Vysvětlení zadávací dokumentace 4

Název: Víceúčelový sportovní areál UKB – výběr zhotovitele stavby
Druh veřejné zakázky: Stavební práce
Druh zadávacího řízení: Otevřené řízení
Adresa veřejné zakázky: <https://zakazky.muni.cz/vz00007530>

Dotazy dodavatele č. 14

S17 - jižní fasáda

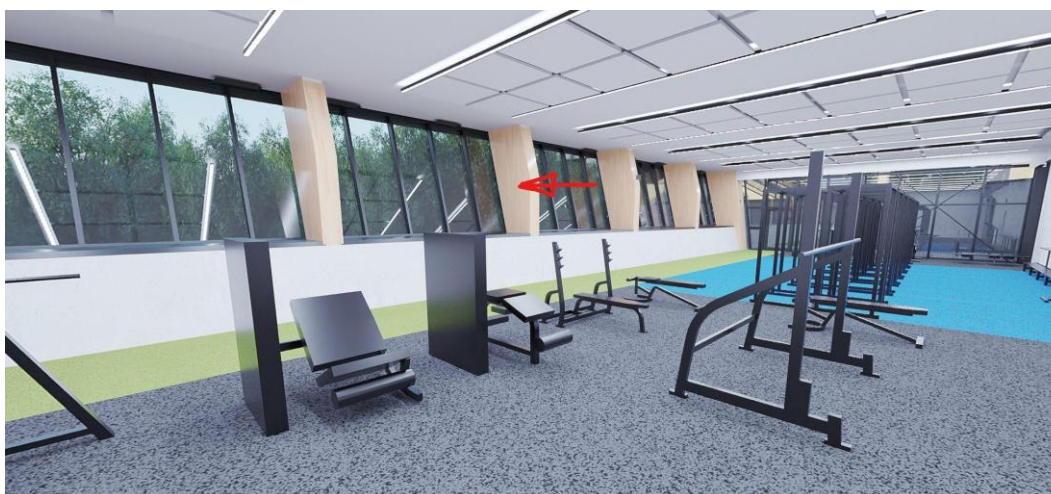
1) Prosíme o specifikaci umístění skladeb fasády S17 a vnitřních povrchů S07 z výpisu skladeb. V žádném výkresu pohledů, řezů ani půdorysů nejsou tyto skladby značeny. Mělo by se dle dostupných informací jednat o vnější fasádní obklad a interiérový obklad sloupů. V tuto chvíli není možná kontrola a zařazení prací. Domníváme se, že by bylo příhodné napsat umístění jednotlivých skladeb do výpisu skladeb, tak jak je to připsáno například u S07. Prosíme o doplnění informací v jakékoliv formě.

Skladba S17 - jedná se o opláštění sloupů jižní fasády z exteriéru od úrovně 1NP po přesah střechy, včetně ostění a přesahy na západní a východní fasádu u krajních sloupů.
